- l'intervento è relativo al *"Progetto di coltivazione e ricomposizione ambientale della cava sita in località Castelluccio, Battipaglia (SA)"*, con proponente la Società CO.GE.TER snc di Terralavoro Antonio e Mario;

- Alla luce di quanto sopra rappresentato si propone di esprimere parere favorevole di Valutazione di Impatto Ambientale.

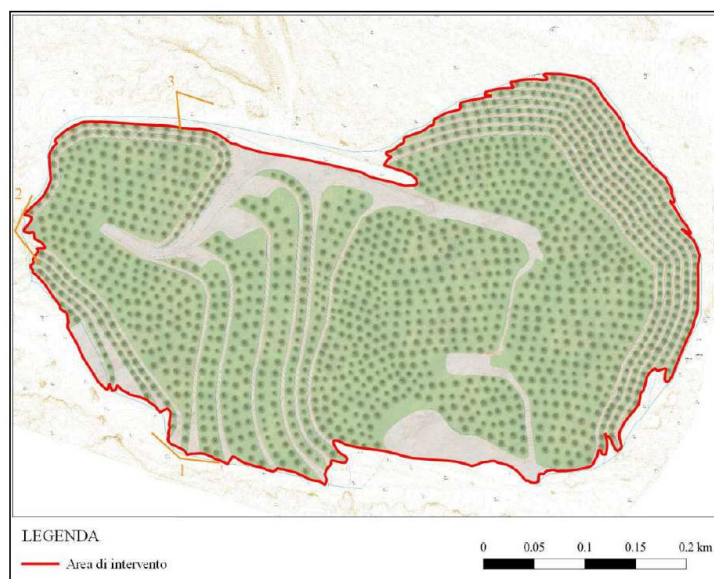
Durante la seduta di Conferenza dei Servizi del 30.01.2023 *“la discussione si focalizza sulla presenza nell'area di cava di un impianto di frantumazione che non è annoverato nello Studio di Impatto Ambientale e non è riportato nella descrizione dello stato dei luoghi. Per detto impianto di frantumazione il proponente ha richiesto il rilascio dell'AUA nell'ambito della presente procedura per il rilascio del Provvedimento Autorizzatorio Unico Regionale”*. A tal proposito il proponente nella nota di riscontro ha riferito che all'interno dell'area di cava è presente un impianto di frantumazione e vagliatura con annessi frantoi, mulini, vagli, nastri, impianti, all'attualità, funzionante. A supporto di tale circostanza il proponente ha elencato tutti gli elaborati progettuali nei quali viene indicata la presenza di tale impianto e tutti i provvedimenti amministrativi che ne autorizzano il funzionamento. Inoltre, specifica che, allorché ci si riferisce ad *“attività estrattive”*, ai sensi dell'art. 5 della L.R. n. 54/85 *“L'autorizzazione ha per oggetto il complesso estrattivo comprendente la coltivazione della cava [...], i connessi impianti di trattamento di materiali ubicati dentro il perimetro della cava [...] nonché le strade o piste di servizio del complesso estrattivo [...]”*.

A) Situazione considerando le attività limitrofe in funzione senza le sorgenti di progetto:

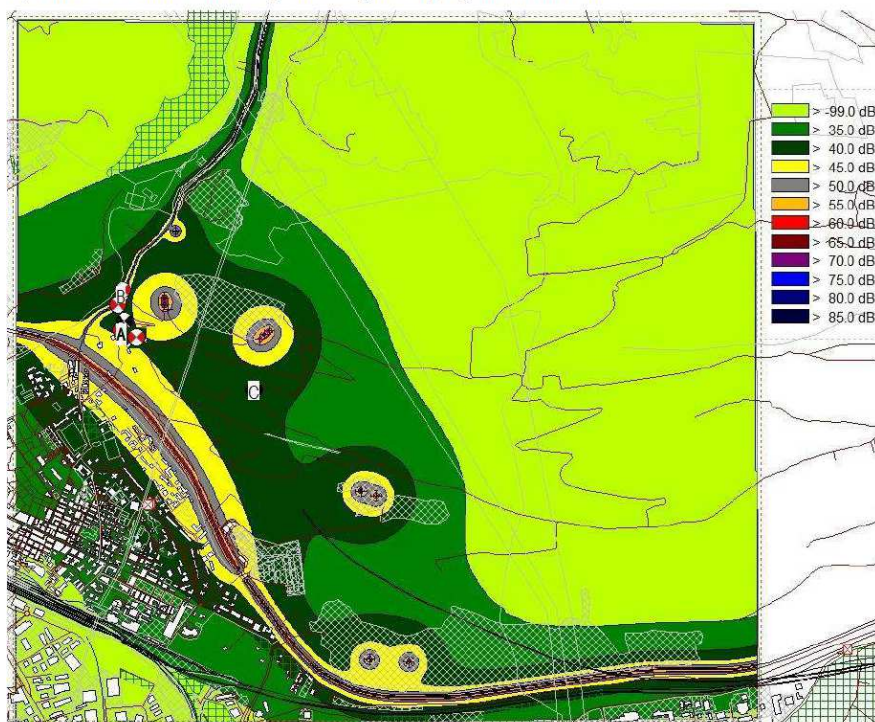
In occasione della seduta di Conferenza dei Servizi tenutasi in data 30.01.2023 sono stati chiesti chiarimenti in merito alla valutazione degli impatti cumulativi sia con le altre attività estrattive presenti nelle aree limitrofe sia con tutte le attività esistenti che possono avere effetti cumulati con l'attività proposta.

Per le attività limitrofe si considerano gli stessi valori di emissione acustica, in considerazione del fatto che per l'impianto di produzione cls la movimentazione degli automezzi è simile a quella in entrata e uscita dall'area di cava, mentre quella di impasto del cls è sicuramente inferiore ad una frantumazione e relativa vagliatura, ma a vantaggio di sicurezza sono state considerate similari. Così come l'attività di MACE che presenta gli stessi impatti sia in termini di escavo dei fronti che quelli di frantumazione e quindi utilizzati i valori di bibliografia. Per quanto riguarda Adinolfi Inerti l'attività di frantumazione dal punto di vista acustico è la stessa dell'attività in progetto e quindi anche in questo caso si sono utilizzati i medesimi valori. Sono state redatte delle mappe riportanti le varie sorgenti di emissione acustica e le distanze alle quali si risentono gli effetti di tali emissioni. Le mappe sono state proposte sia ante che post intervento.

Da tali mappe si evince che i valori di emissione acustica misurati presso i recettori A, B, C – 44 dB(A) - sono inferiori ai valori fissati per legge tenendo conto che il Comune di Battipaglia non è dotato di Piano di Zonizzazione Acustica per cui i limiti di emissione acustica sono quelli riportati dal DPCM 01.03.1991 per tutto il territorio nazionale quali 70 dB(A) in fase diurna e 60 dB(A) in fase notturna.
